改善箇所説明図

運転席座席ベルトバックルの図

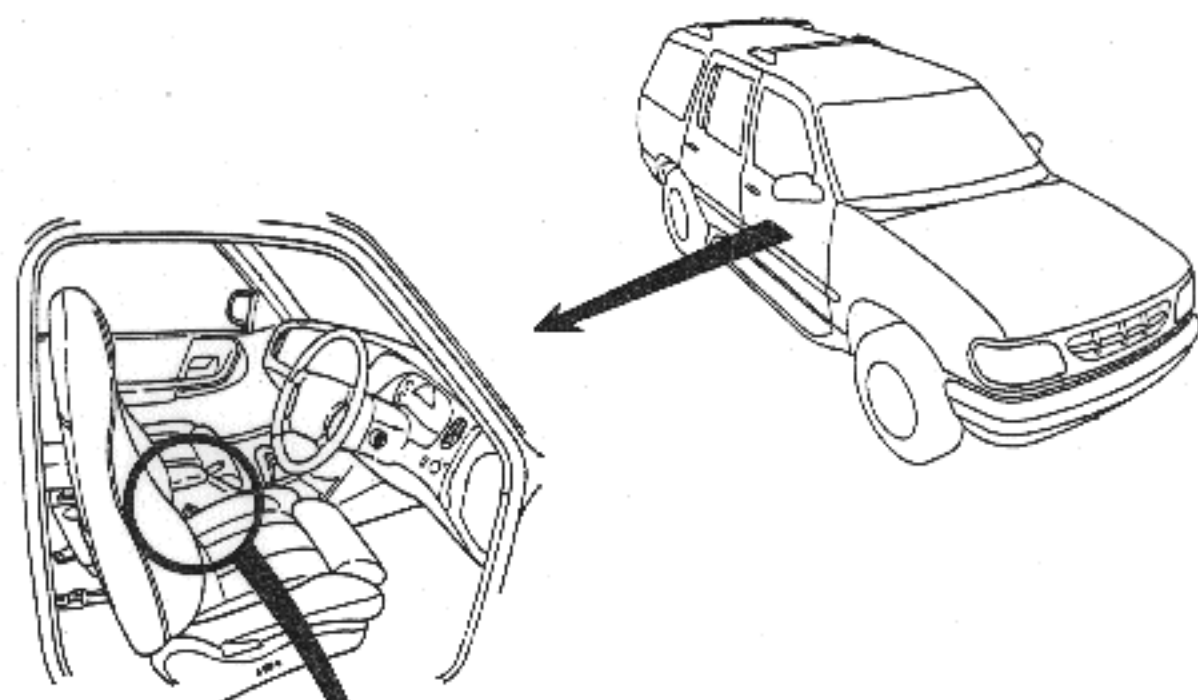
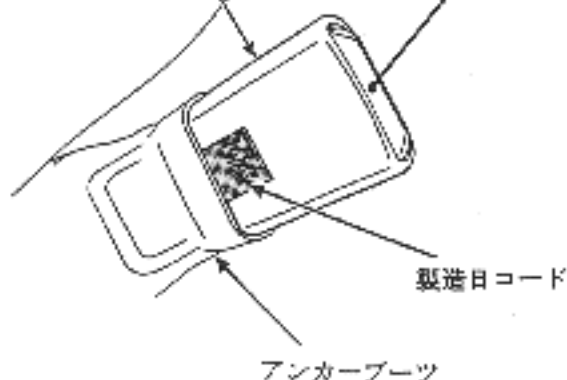
基準不適合発生箇所

運転者席及び助手席の座席ベルトにおいて、バックルに製造不良のものがあるため、極端に大きな荷重を受けた場合、バックル部分が変形し、最悪の場合、ベルトがはずれて乗員を拘束できなくなるおそれがある。

全車両、当該バックルの製造日コードを確認し、対象のものは新品と交換する。

製造日コードがつぎの4種類に該当すれば、座席ベルトバックルアッシーを新品と交換する。

- ・156001
- ・161001
- ・161002
- ・163001

対策完了後は、右リアドア上部ヒンジ上部ボルト頭部に黄ペイントを塗布する。
